POR MEDIO DE LA CUAL SE OTORGA UN PERMISO DE VERTIMIENTOS Y SE ADOPTAN OTRAS DETERMINACIONES

Que técnicos de la Corporación procedieron a evaluar la información presentada, se generó el Informe Técnico N° **IT-05650-2026** del 16 de septiembre de 2026, dentro del cual se formularon las siguientes observaciones y conclusiones, las cuales son parte integral del presente acto

El proyecto Condominio Los Pinos, se encuentra en la vereda Compañía Abajo del municipio de San Vicente Ferrer. Está conformado por 6 lotes campestres destinados en

Imagen 4. Detalles de estructura de descarga
Fuente: Información Usuario

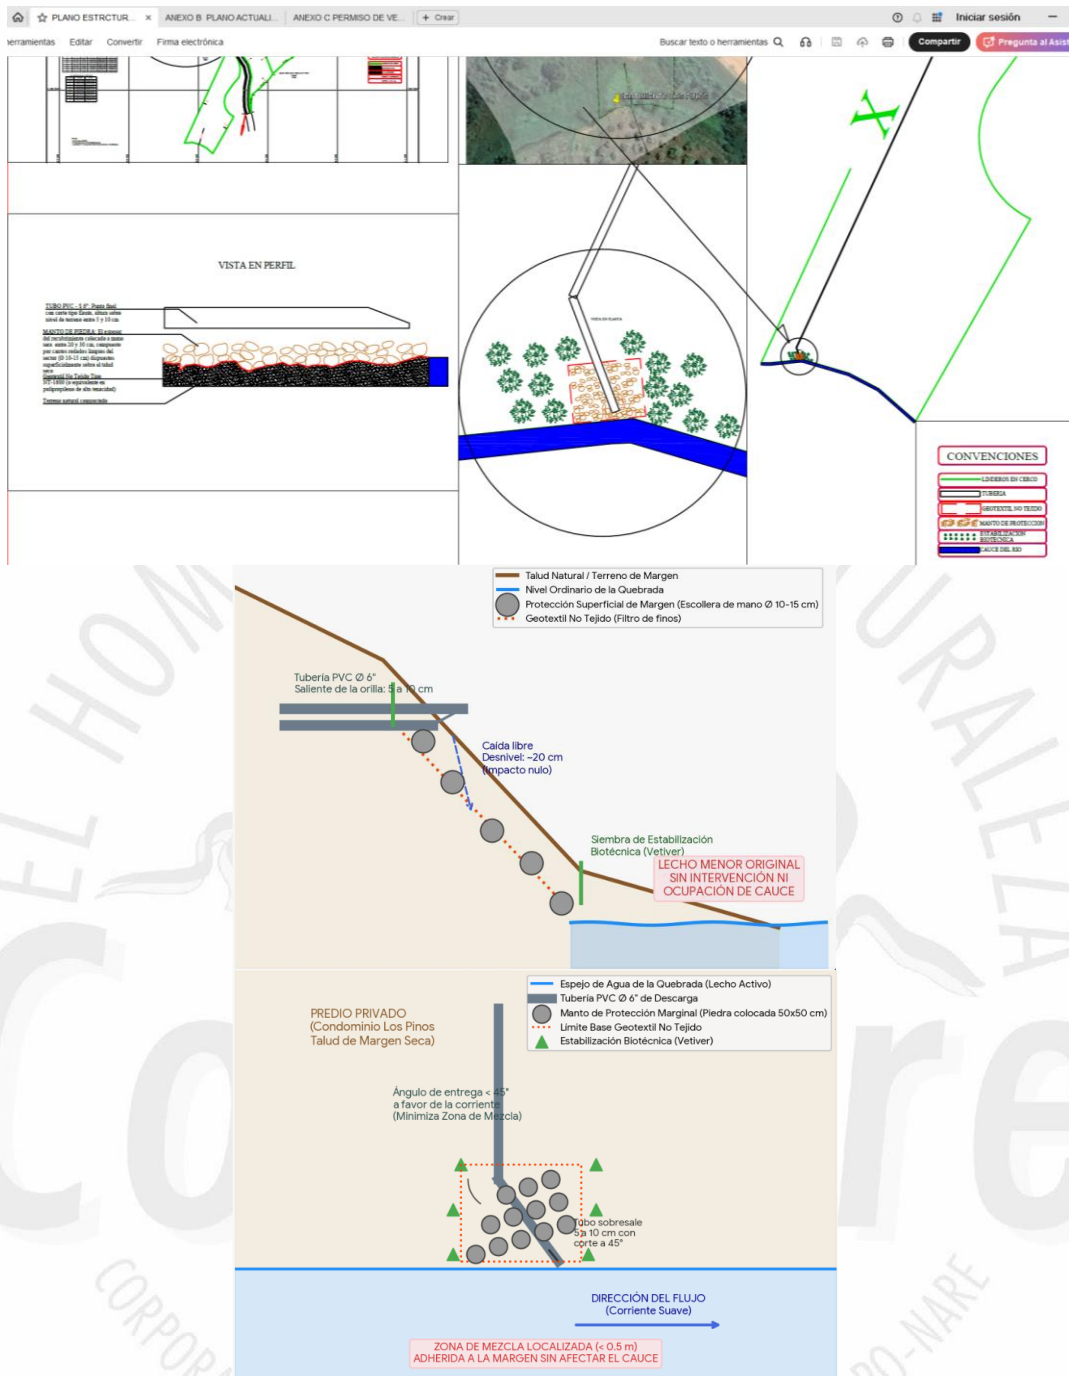
- **Estudios técnicos y diseños de la estructura de descarga de los vertimientos, que sustenten su localización y características, de forma que se minimice la extensión de la zona de mezcla.** Se propone la descarga mediante tubería de PVC de 6" la cual se dispondrá de forma perpendicular al eje del talud, sobresaliendo entre 5 y 10 cm de la pared de tierra de la orilla. El extremo final del tubo contará con un corte diagonal a 45 grados (tipo boca de pescado o pico de flauta) orientado en el sentido aguas abajo de la corriente. En el informe se indica que esta configuración hidráulica evita que el agua corra adherida a la cara del talud, suprimiendo la escorrentía inducida sobre la tierra.

En el área del talud seco directamente expuesta a las salpicaduras o al contacto del flujo (área de proyección de 50 × 50 cm), se instalará un recubrimiento superficial flexible compuesto por un manto de piedra pegada o escollera colocada a mano. Se utilizarán cantos rodados limpios del mismo sector con diámetros seleccionados entre 10 y 15 cm. Como base de la escollera, se colocará una capa de geotextil no tejido para filtración y control de finos. Los contornos del manto de piedra se confinarán mediante la siembra de especies vegetales nativas de ribera con sistemas radiculares densos (tipo pasto vetiver o arbustivas locales). Estas raíces amarrarán mecánicamente el suelo perimetral a la descarga y mimetizarán la obra con el entorno natural de la vereda La Compañía.

Se propone la descarga mediante tubería de PVC de 6" la cual se dispondrá de forma perpendicular al eje del talud, sobresaliendo entre 5 y 10 cm de la pared de tierra de la orilla. El extremo final del tubo contará con un corte diagonal a 45 grados (tipo boca de pescado o pico de flauta) orientado en el sentido aguas abajo de la corriente. En el informe se indica que esta configuración hidráulica evita que el agua corra adherida a la cara del talud, suprimiendo la escorrentía inducida sobre la tierra. Se deberá asegurar que el efluente llegue hasta la lámina de agua de la fuente hídrica.

1. **En el término de 30 días calendario**, remita el plano de los sistemas de tratamiento de aguas residuales tanto de la etapa constructiva como operativa y de la estructura de descarga, ajustando la siguiente información:

- Plano con detalles de ingeniería constructiva a escala de la estructura de descarga, indicando el punto exacto del vertimiento en la quebrada Sin nombre. Se debe garantizar que la entrega del efluente se realice al nivel del espejo de agua corriente para evitar caídas libres que desestabilicen el talud.
